Vorhabenbezogener Bebauungsplan "Nördliches Dichterviertel Teil V – Kleiststraße",

Die öffentliche Auslegung gemäß § 3 Abs. 2 BauGB wurde durchgeführt. Parallel dazu wurden gemäß § 4 Abs. 2 BauGB die Behörden und sonstigen Träger öffentlicher Belange, deren Aufgabenbereiche durch die Planung berührt werden, unterrichtet und zur Stellungnahme aufgefordert.

Von den folgenden 11 Behörden und sonstigen Trägern öffentlicher Belange wurden Stellungnahmen mit Anregungen und Hinweisen zum Bebauungsplanverfahren vorgebracht:

T	AT/Vh-Bez.: Kein aktiver Auftrag					
	AT/Vh-Nr.: Kein aktiver Auftrag		AsB	31, 6		
	TI NL	Südwest	VsB	731B	Sicht	Lageplan
Bemerkung:	PTI	Stuttgart	Name	Beck.Bernd Marco Maak	Maßstab	1:1000
	ONB	Ulm	Datum	27.07.2021	Blatt	1

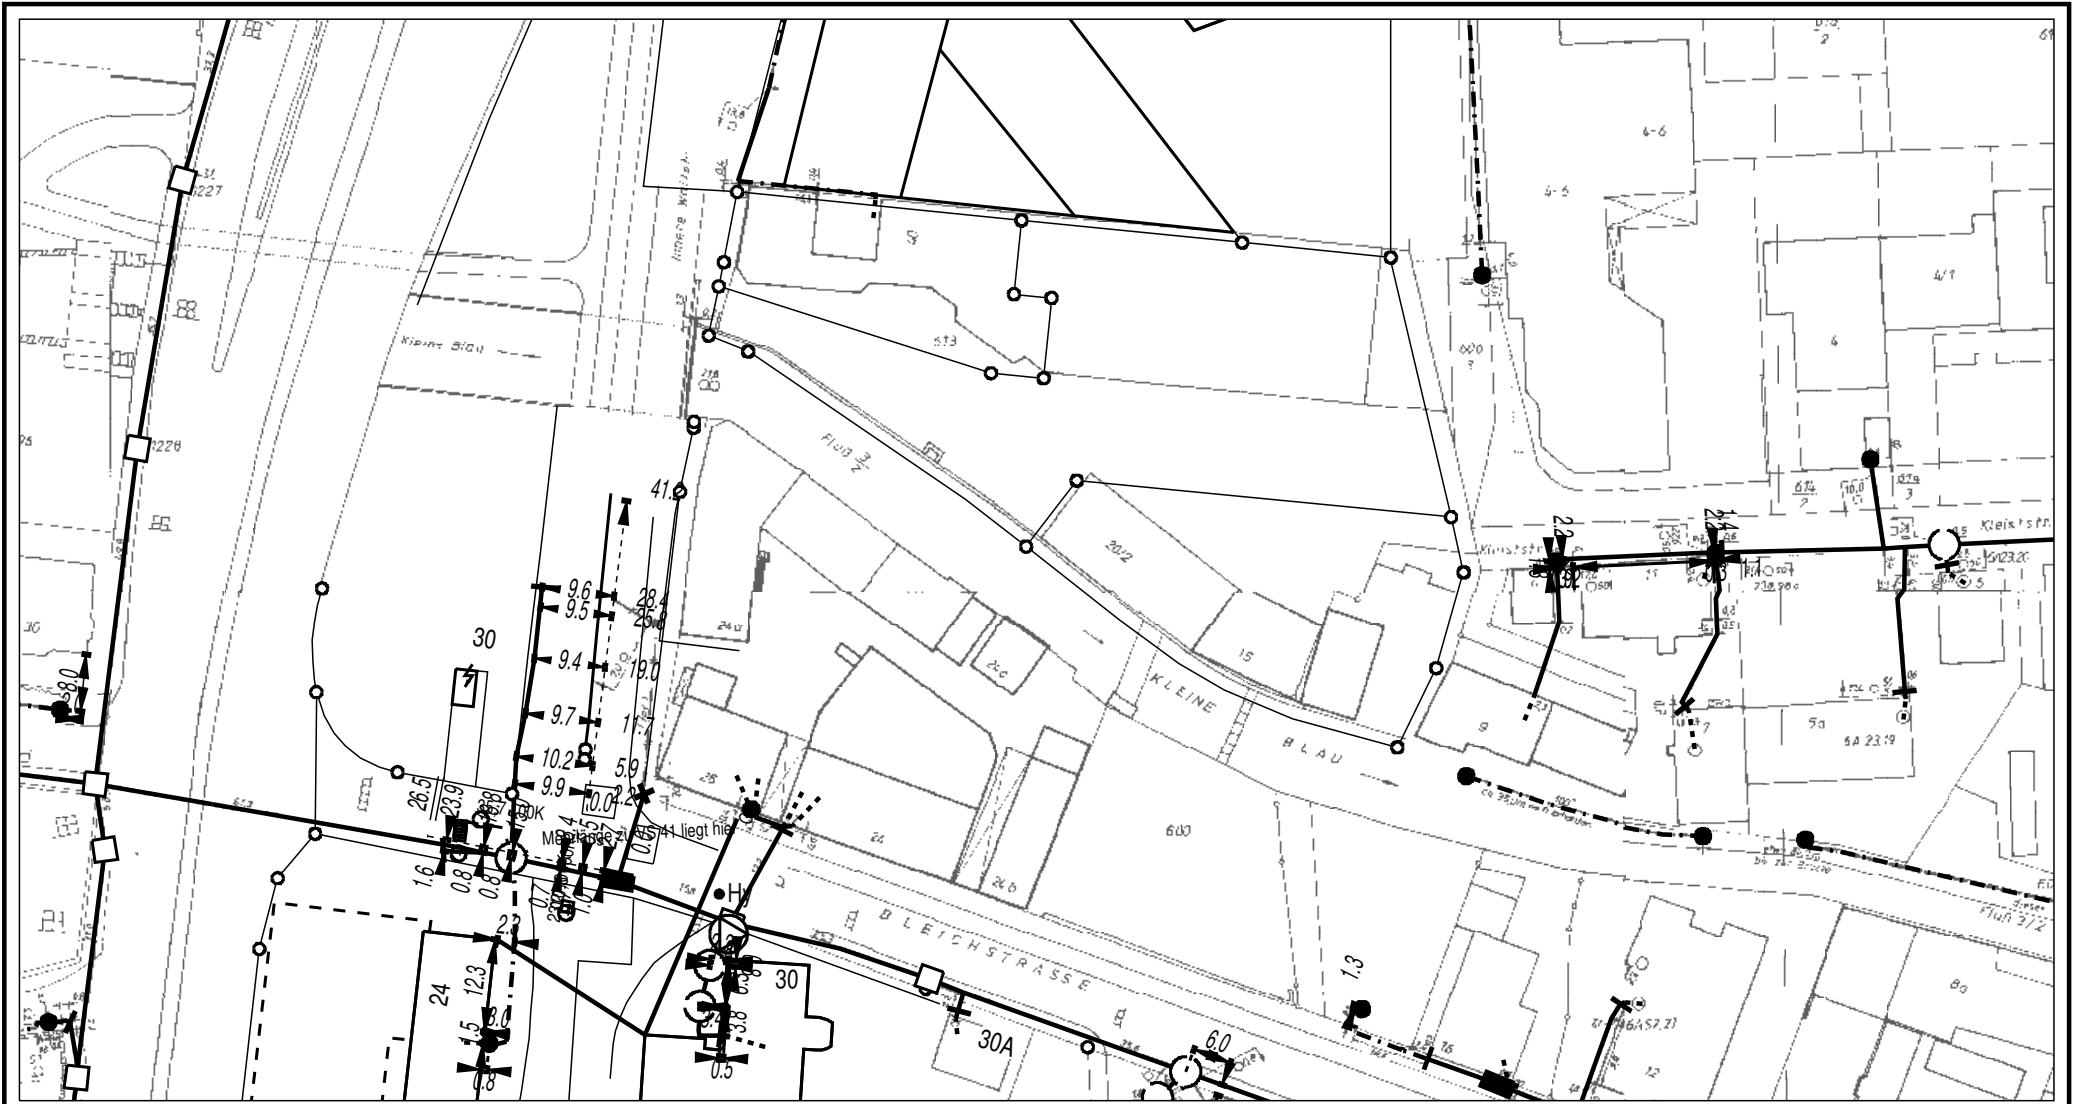
Im Planbereich befinden sich noch keine Telekommunikationslinien der Telekom.
Ein Lageplanauszug ist beigelegt.

<p>Im Planbereich befinden sich noch keine Telekommunikationslinien der Telekom. Ein Lageplan-auszug ist beigefügt. Für den rechtzeitigen Aus-bau des Telekommunikationsnetzes sowie die Ko-ordinierung und Abstimmung mit den Beteiligten ist es notwendig, dass Beginn und Ablauf der Er-schließungsmaßnahmen im Bebauungsplangebiet der Deutschen Telekom Technik GmbH unter dem im Briefkopf genannten Adresse oder unter der Mailadresse "T-NL-Suedwest-PTI-22-Neubau-gebieteetelekom.de" so früh wie möglich, min-destens sechs Monate vor Baubeginn, schriftlich angezeigt werden.</p>	
<p><u>Polizeipräsidium Ulm, Schreiben vom 14.07.2021 (Anlage 6.3)</u></p> <p>Verkehr <u>Aus verkehrlicher Sicht</u></p> <p>Übergänge von Geh- und Radwegen in Fahrbah-nen sollten so gestaltet werden, dass Warte-pflichten klar erkennbar werden und zudem das unerlaubte Befahren durch Kfz verhindert wird. Am Beginn/Ende verkehrsberuhigter Bereiche (VB) sollte durch bauliche Gestaltung ein Portal-charakter erzielt werden. Dieser fördert die Ak-zeptanz besonderer Regeln im VB, wie Schrittge-schwindigkeit und das Erkennen der Wartepflicht beim Verlassen. Sofern im VB Stellplätze angelegt werden, müssten diese durch Markierungen oder deutlich unterschiedlichen Belag eindeutig er-kenubar sein, um richtiges Verhalten zu fördern und spätere Probleme in der Überwachung zu verhindern.</p> <p>Für die Gestaltung der Tiefgaragenzufahrten rät das Polizeipräsidium Ulm zur Beachtung dieser Kriterien:</p> <p>Bei der Anlage der Tiefgaragenausfahrten wäre darauf zu achten, dass die Sichtbeziehungen zu bevorrechtigten Nutzern des Gehwegs und der Fahrbahn nicht durch Stützmauern, Brüstungen, Einbauten, Möblierung, Pfosten oder Bepflan-zung beeinträchtigt werden. Begrünung sollte unter diesem Aspekt kritisch überprüft werden. Bei der Pflanzenauswahl wäre auf geeignete Standorte und Wuchsformen zu achten, die keine Sichtprobleme auslösen.</p> <p>Sofern die Zufahrenden in die Tiefgaragen eine Schranke/Schloss/Tor bedienen oder eine Ampel-</p>	<p>Die Stellungnahme wird zur Kenntnis ge-nommen. Die detaillierte Gestaltung der öf-fentlichen Verkehrsflächen ist nicht Bestand-teil des Bebauungsplanverfahrens.</p> <p>Die Ausfahrt zur Tiefgarage wurde bei der geplanten Neuaufteilung des Straßenraums bereits berücksichtigt. Somit kann eine aus-reichende Sichtbeziehung gewährleistet wer-den.</p> <p>Die Stellungnahme wird zur Berücksichti-gung bei der weiteren Planung an die Vorha-benträgerin weitergeleitet.</p>

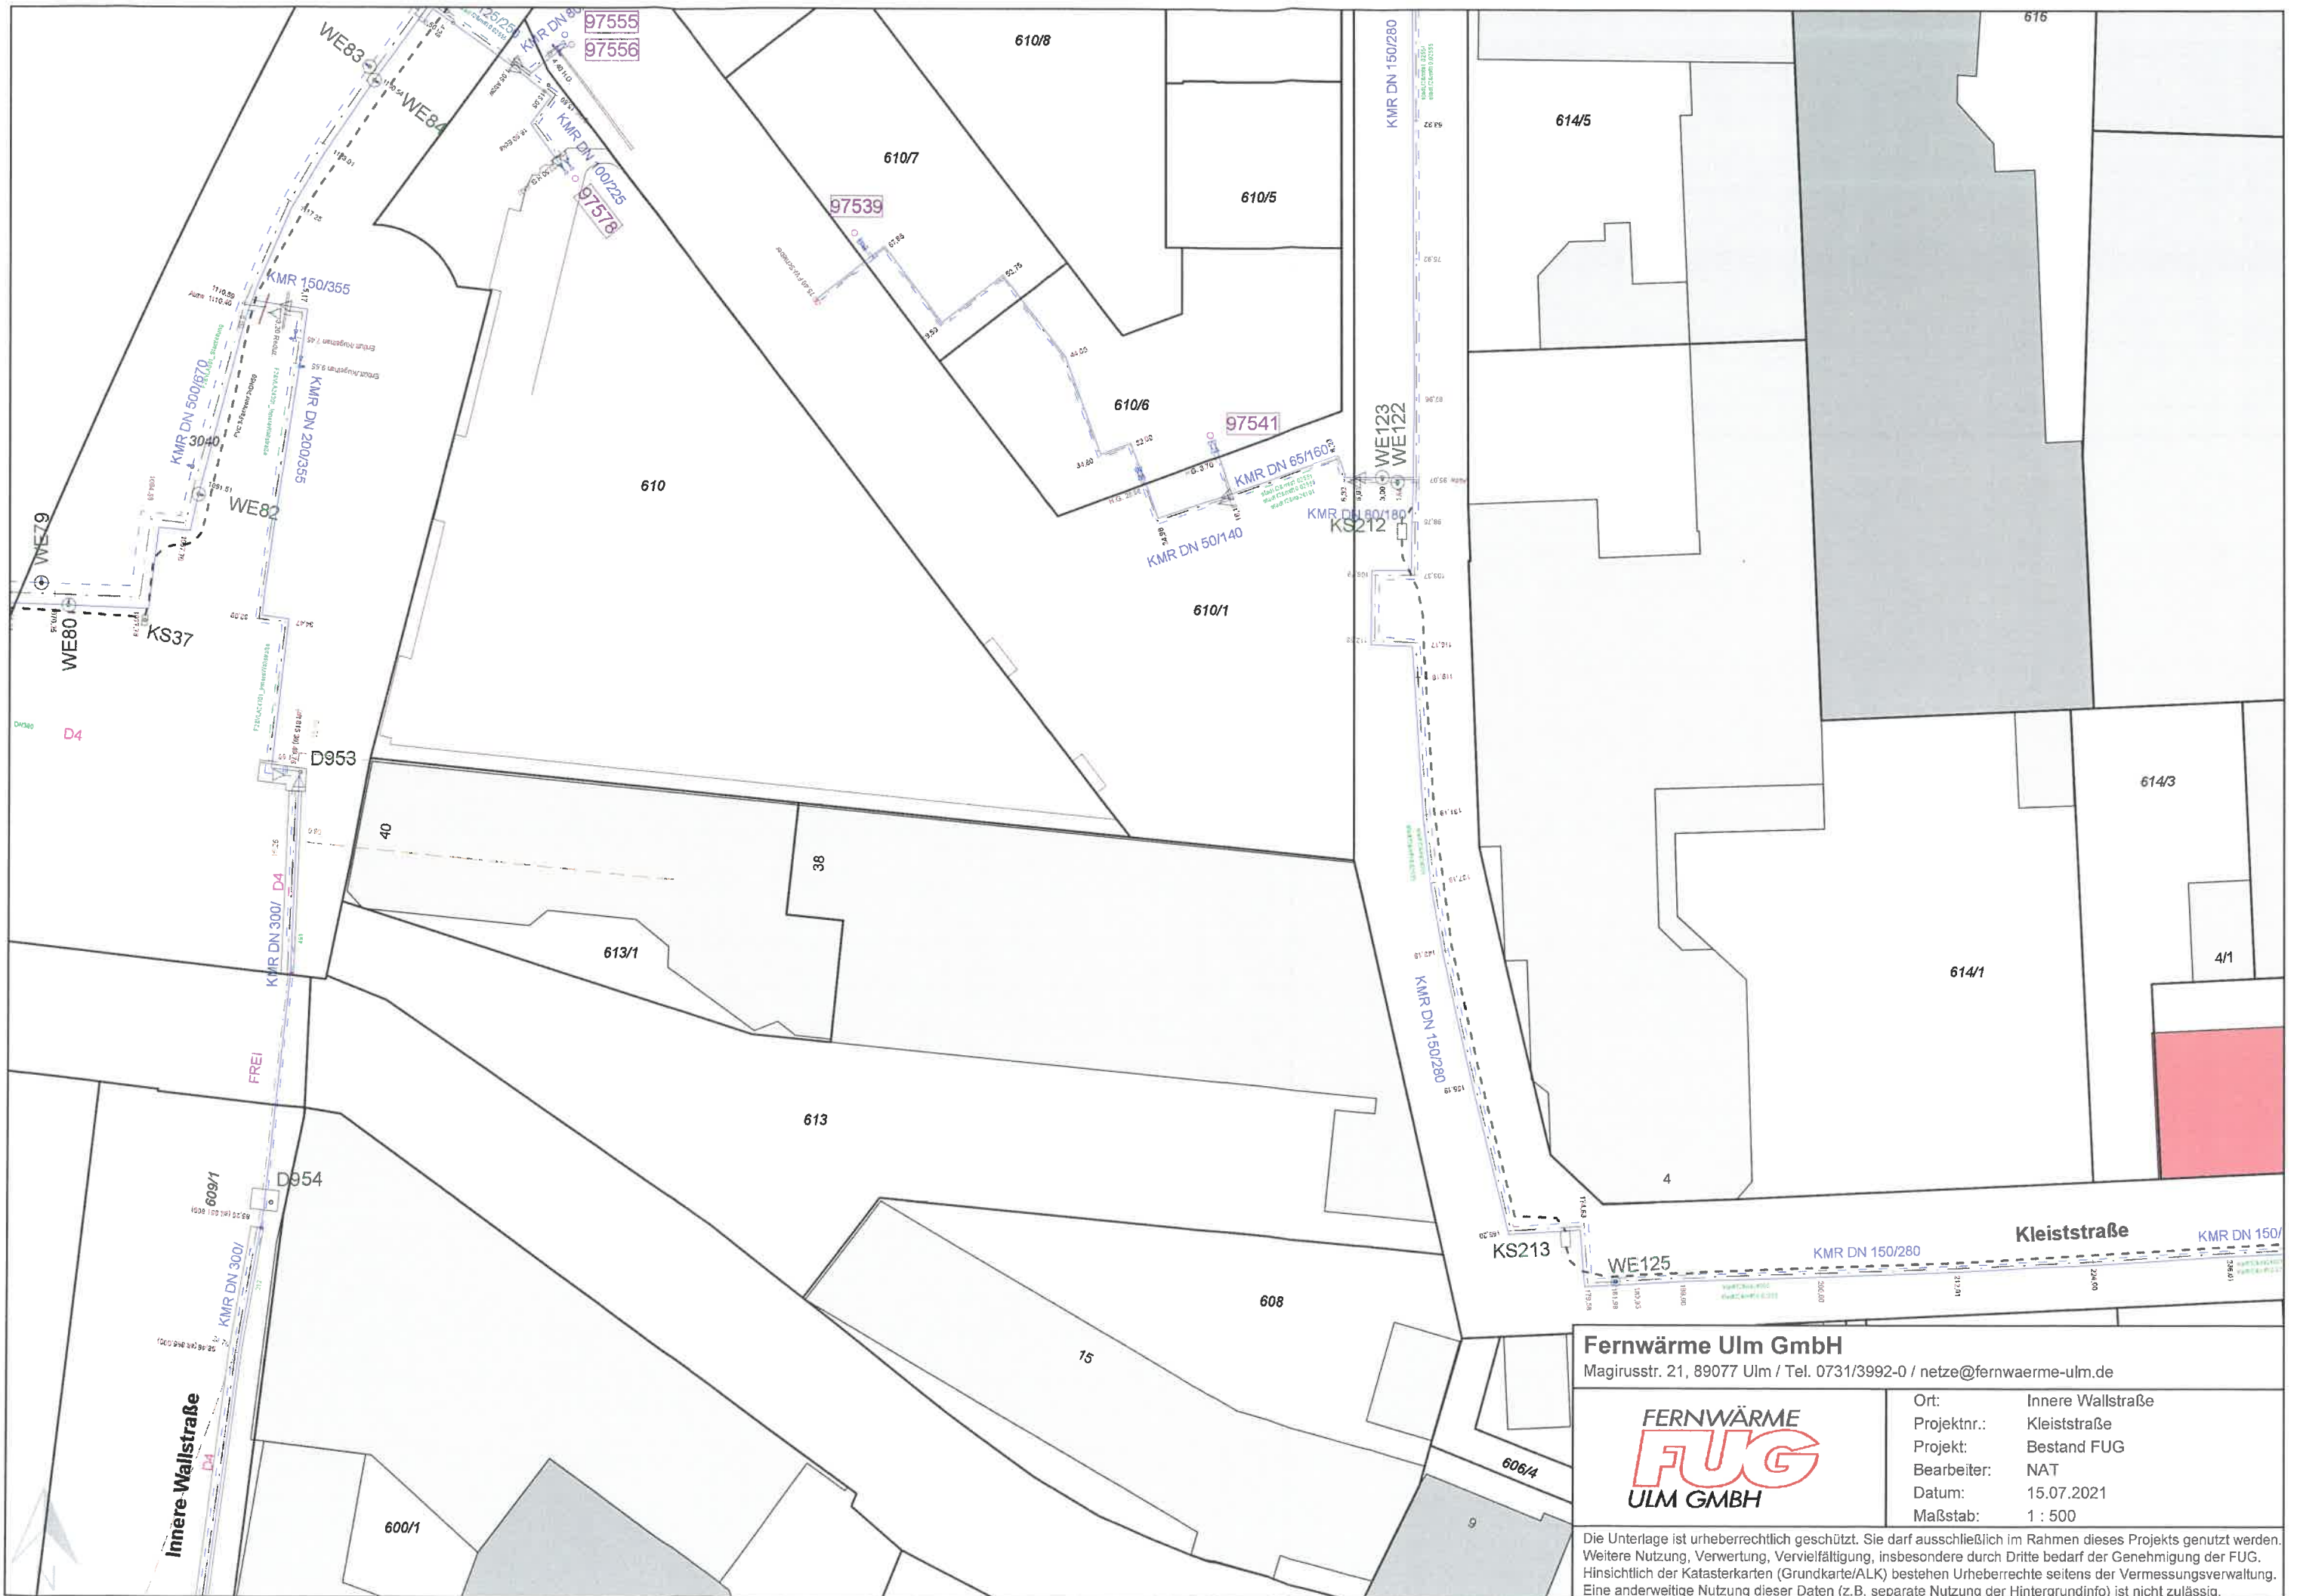
Die Planung des Fernwärme-Hausanschlusses ist zwingend im Vorfeld mit der FUG abzustimmen.

Die Lage der bestehenden Fernwärmeleitungen ist im beigelegten Lageplan M 1:500 ersichtlich.

Anlage:
Bestandsplan

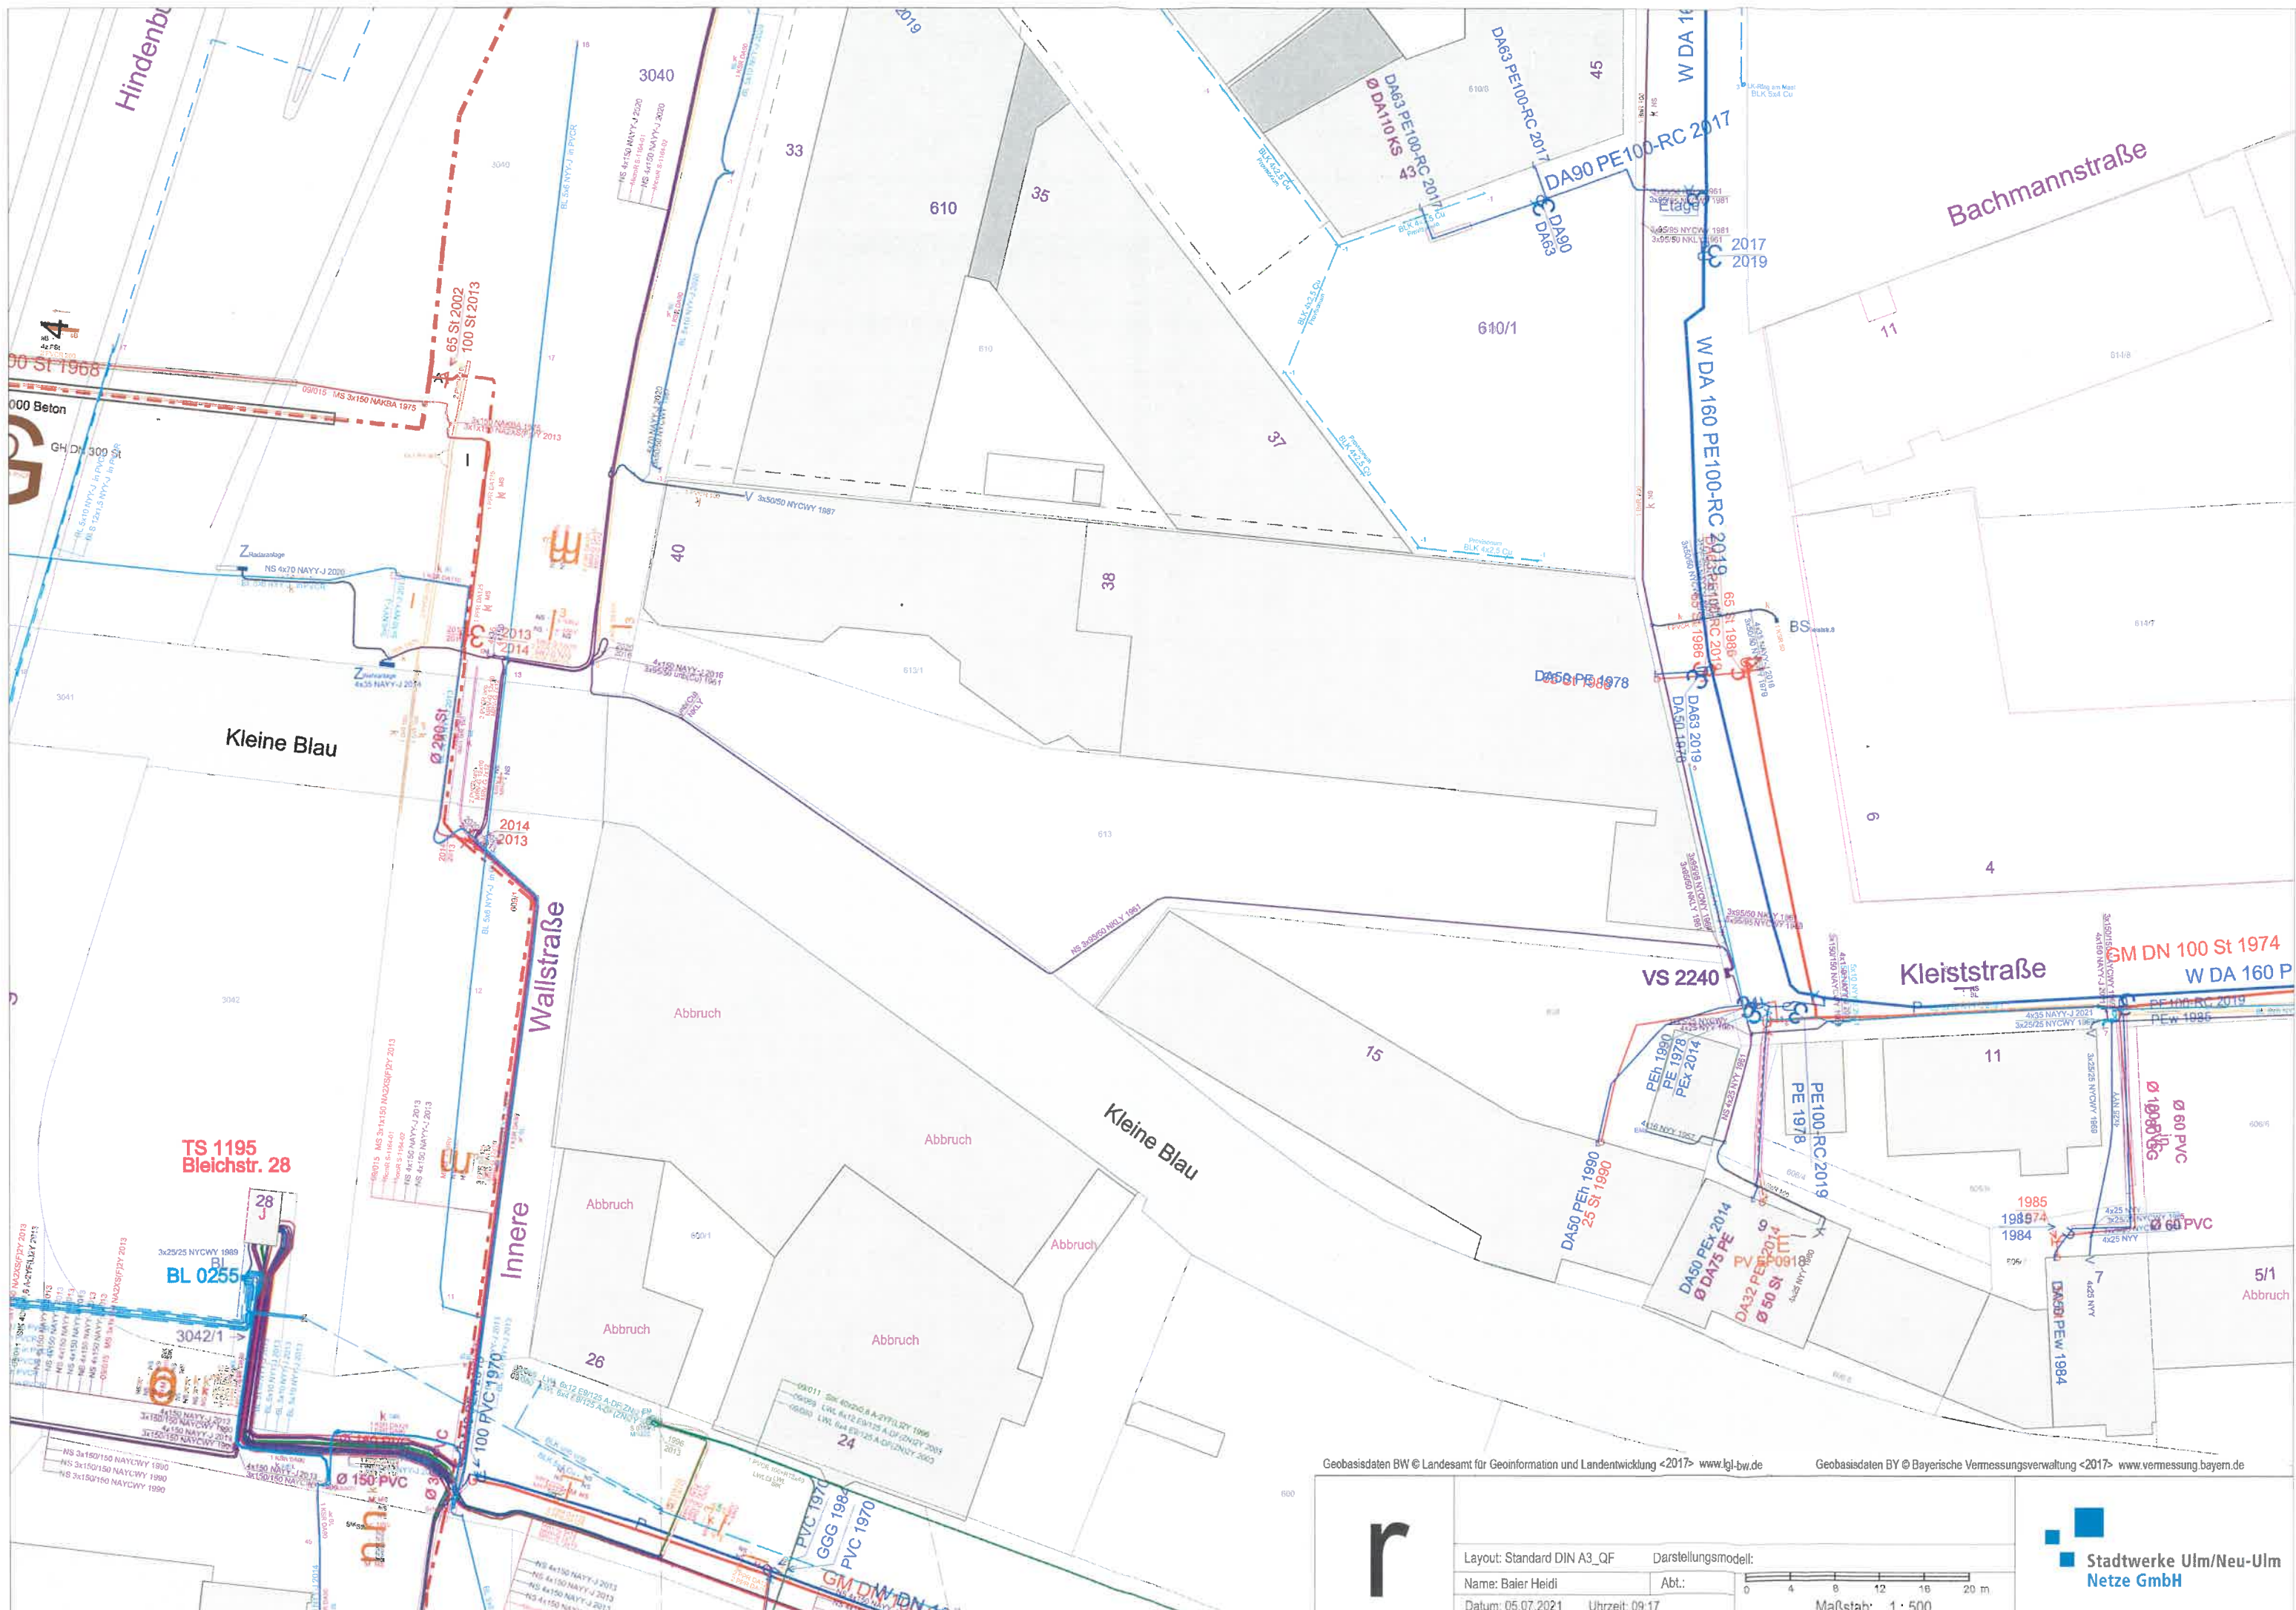
Wir bitten Sie dies bei Ihren weiteren Planungen zu berücksichtigen. Um weitere Abstimmung und Einbeziehung der Stadtwerke Ulm/Neu-Ulm Netze GmbH in weitere Schritte Ihrer Planungen möchten wir Sie hiermit bitten.

<p>Sollten diese Leitungen umgelegt werden müssen, so trägt der Verursacher die Kosten der Umverlegung.</p> <p>Es wird darum gebeten dies bei den weiteren Planungen zu berücksichtigen. Um eine weitere Abstimmung und Einbeziehung der Stadtwerke Ulm/Neu-Ulm Netze GmbH in die weiteren Planungsschritte wird gebeten.</p>	<p>Die SWU Netze GmbH wird im Zuge der Erschließungsplanung in die weiteren Planungsschritte eingebunden.</p>
---	---
